玄海原子力発電所3号炉、4号炉審査資料

## 玄海原子力発電所3号炉及び4号炉

標準応答スペクトルを考慮した地震動評価における  
地下構造モデルの設定について  
(コメント回答)

2022年4月22日  
九州電力株式会社

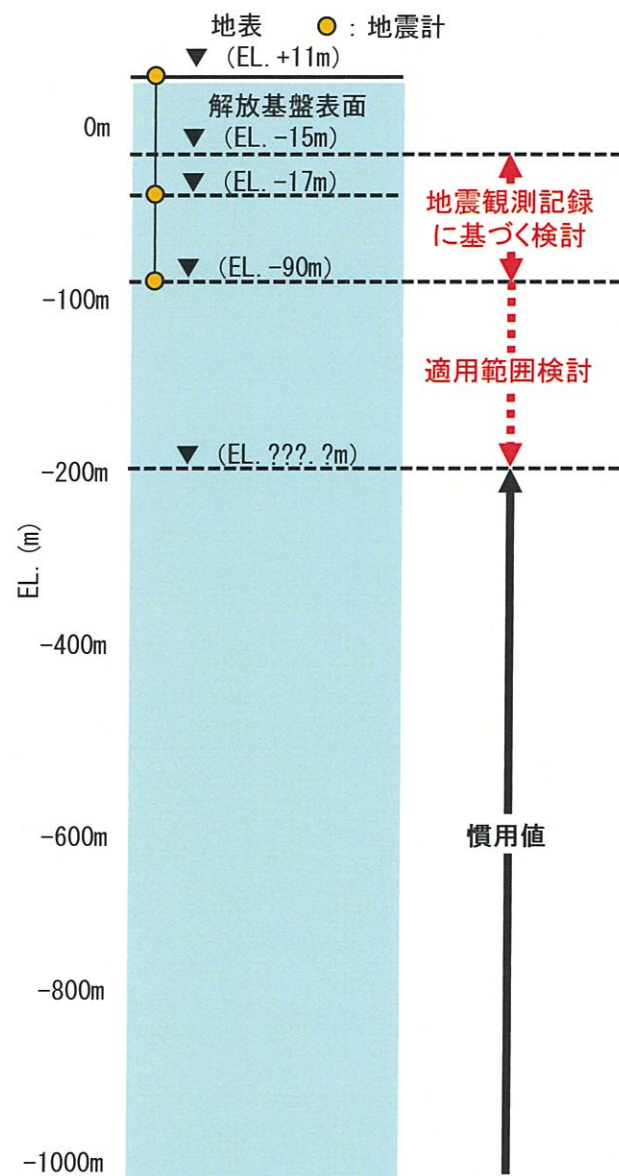
【コメントNo. 2】

新たに設定した地下構造モデルについて、以下を踏まえ、地盤減衰の設定の考え方、根拠を明確にし、説明すること。

- ・ 15Hz程度までの範囲で評価した地盤減衰の高周波数帯への適用性
- ・ 地震観測記録が得られていない深さにおける地盤減衰の設定
- ・ 地盤減衰の不確かさの考え方

・ 15Hz程度までの範囲で評価した地盤減衰の高周波数帯への適用性について、地盤減衰(Q値)の高周波数帯における上限値に関する知見等を基に検討。
